STACY施設の変更に係る
設計及び工事の計画の認可申請書
〔核計装(起動系)の計測範囲の表記の変更〕

日本原子力研究開発機構 原子力科学研究所
臨界ホット試験技術部

令和5年9月26日

➤ STACY設置変更許可申請書(及び設工認申請書)では、起動系の核計装の計測範囲について熱出力(W)の値が記載されている(左下表参照)。しかしながら、実機では中性子カウント毎秒(s^{-1})の値を計測している(右下図参照)。本設工認申請は、起動系核計装に係る行政相談(令和5年2月)の結果を受け、設工認申請書の記載を、従来の「原子炉出力(単位:W)」から実機に合わせた「中性子カウント毎秒(単位: s^{-1})」に変更するものである*。

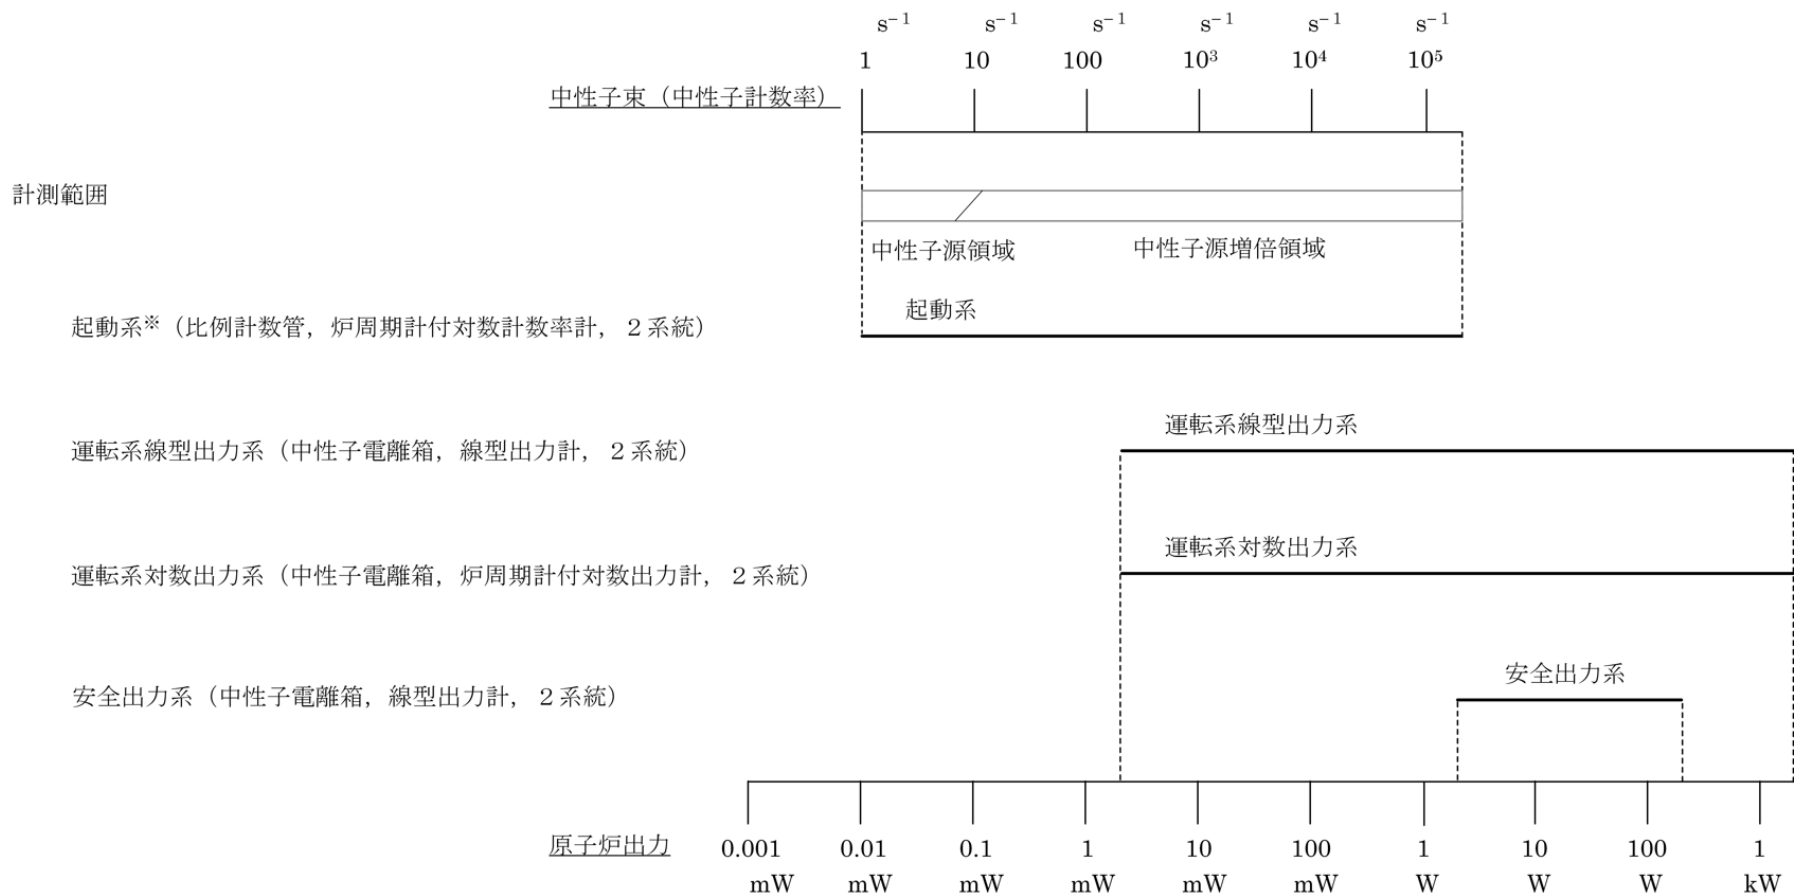
- 起動系は、主として原子炉起動、臨界近接及び低出力時の中性子束を監視するもので、比例計数管、対数計数率回路、炉周期回路等で構成し、炉周期短及び高圧電源電圧低のスクラム信号を発する。また、この系統からは、絶縁回路を経由して計測制御系へ記録信号、インターロック信号を発する。
- 起動系の設計仕様は以下のとおりである。また、計測範囲の表記を実際の計測方式に合わせて、出力(W)ではなく、計数率(s^{-1})に変更する。

検出器の種類	計測範囲		系統数
	変更前	変更後	
B-10比例計数管	$1 \times 10^{-5} \sim 2 \times 10^0 \text{ W}$	$1 \sim 2 \times 10^5 \text{ s}^{-1}$	2系統
	$-100 \text{ s} \sim \infty \sim +5 \text{ s}$	$-100 \text{ s} \sim \infty \sim +5 \text{ s}$

- 起動系の検出器(B-10比例計数管)の更新は、従来の検出器と同等の性能(検出器の種類、計測範囲、系統数等)を有するものに交換するものである。

※本図は、核計装各系統が計測する範囲を原子炉出力に重ねて示したものであり、起動系の計測範囲は原子炉出力のそれと厳密に一致するものではない。また、炉心を構成するときは、炉心内中性子束分布と各核計装の計測範囲を考慮して、起動系及び運転出力系の検出器を炉心タンク内に適切に配置し、**起動系と運転出力系並びに運転出力系と安全出力系の計測範囲をオーバーラップさせることにより、中性子束を連続的に計測する。**

原子炉熱出力(左軸)及び起動系計数率(右軸)のトレンド

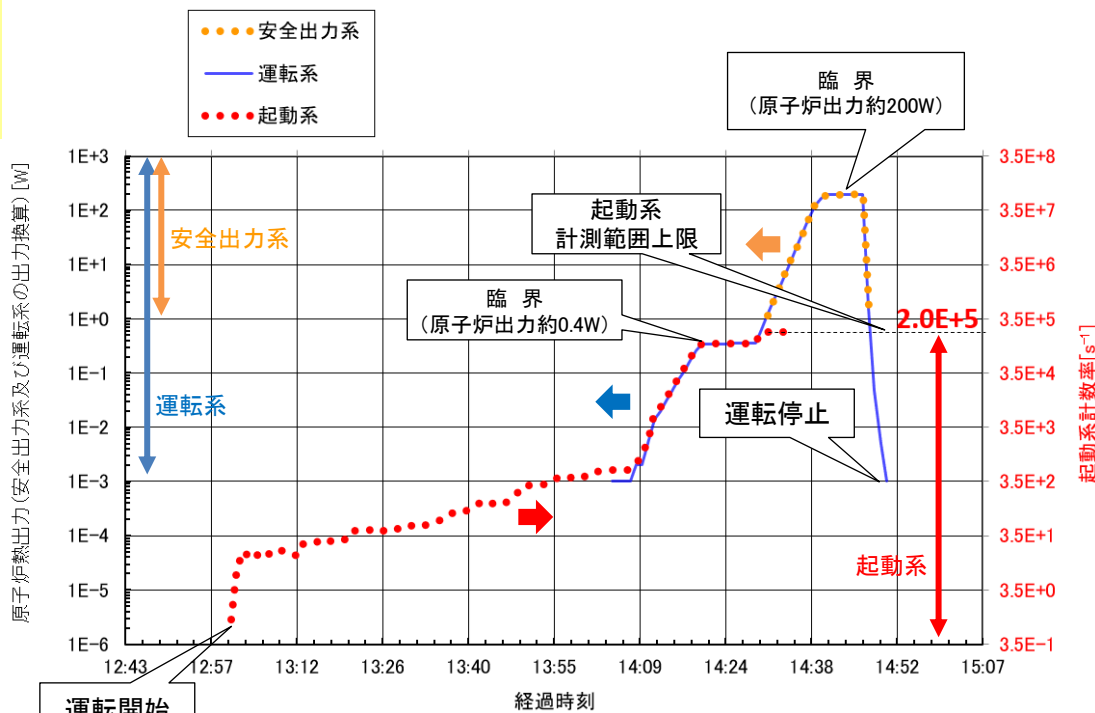
- ・右のグラフは、起動系が計測する中性子束(図中右軸)を原子炉熱出力(図中左軸)に重ねて示したものである。
- ・起動系と運転系(並びに運転系と安全出力系)を適切にオーバーラップさせることにより、運転開始から運転停止まで原子炉の中性子束を連続的に計測・監視することができる。

起動系計数率[s⁻¹]から原子炉熱出力[W]への換算係数: 2.85×10^{-6} (※)

※換算係数は、オーバーラップしている運転系と起動系の関係から算出している。また、換算係数は、核計装の配置によって異なるため、炉心構成によって異なる。

第5.2-2図 STACY核計装設備計測範囲

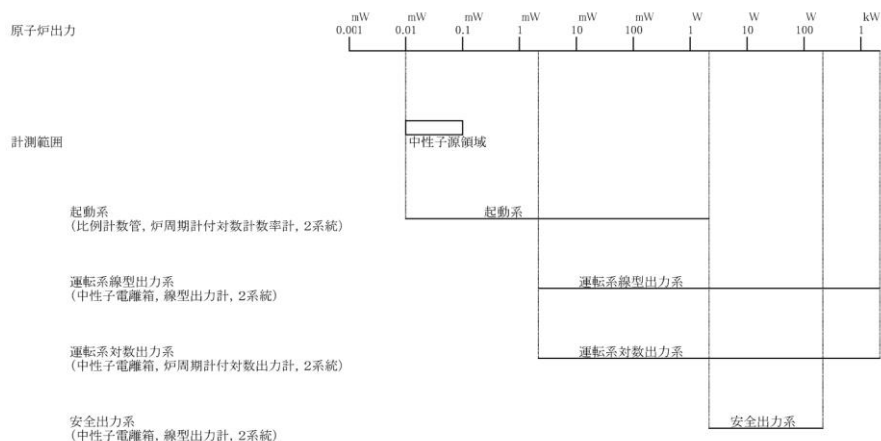
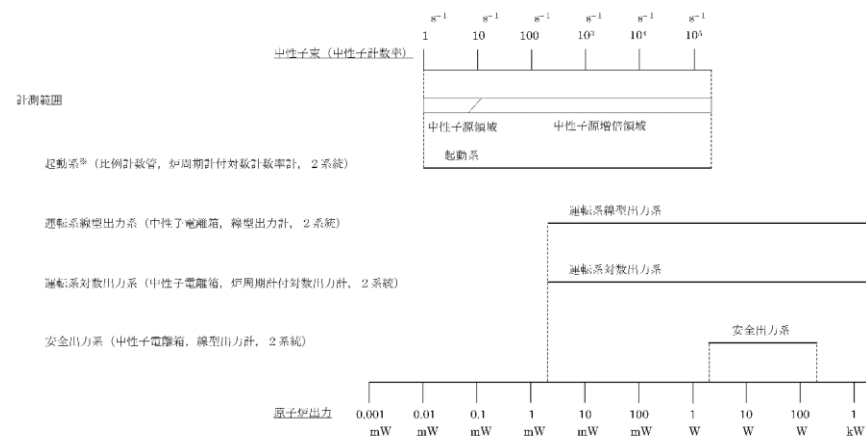
※本図は、核計装各系統が計測する範囲を原子炉出力に重ねて示したものであり、起動系の計測範囲は原子炉出力のそれと厳密に一致するものではない。また、炉心構成時は、炉心内中性子束分布と各核計装の計測範囲を考慮し、起動系及び運転出力系の検出器を炉心タンク内に適切に配置し、起動系と運転出力系並びに運転出力系と安全出力系の計測範囲をオーバーラップさせることにより、中性子束を連続的に計測する。

核計装計測範囲の図は、直近の設置変更許可の申請の際に、本設工認申請書の内容の反映を行う。

出力パルス波形(更新後)

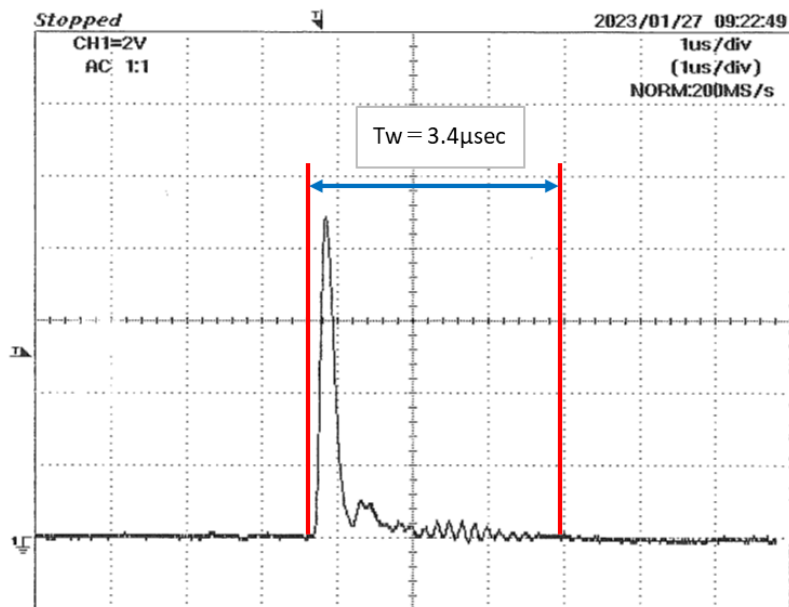
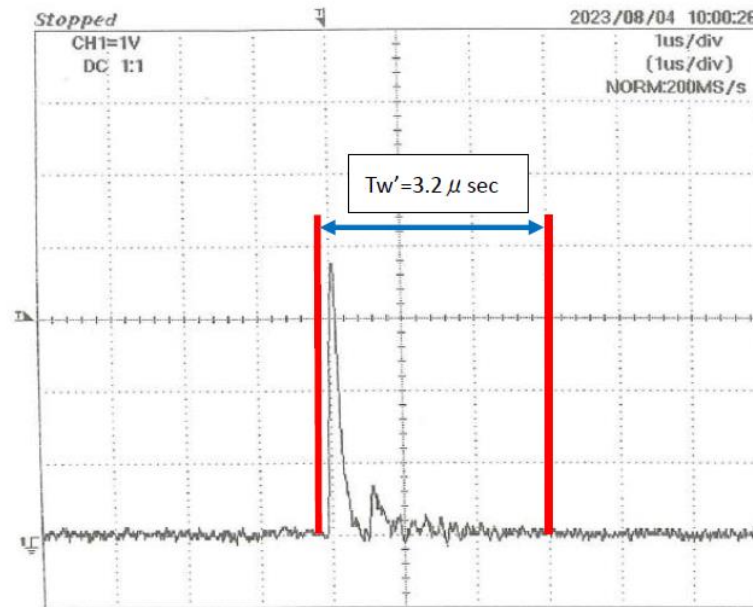
更新前後の検出器で中性子を検出した際のパルス幅をそれぞれ計測し、同等の計測性能を有していることを確認した。

- 更新前の検出器のパルス幅 $3.2\ \mu\text{s}$ に対し、更新後の検出器におけるパルス幅は $3.4\ \mu\text{s}$ と同等の性能であり、 $1/3.4\ \mu\text{s} = 2.94 \times 10^5$ パルス検出/sであることから、既設の計測範囲 ($1 \sim 2 \times 10^5$ cps) を満足することを確認した。
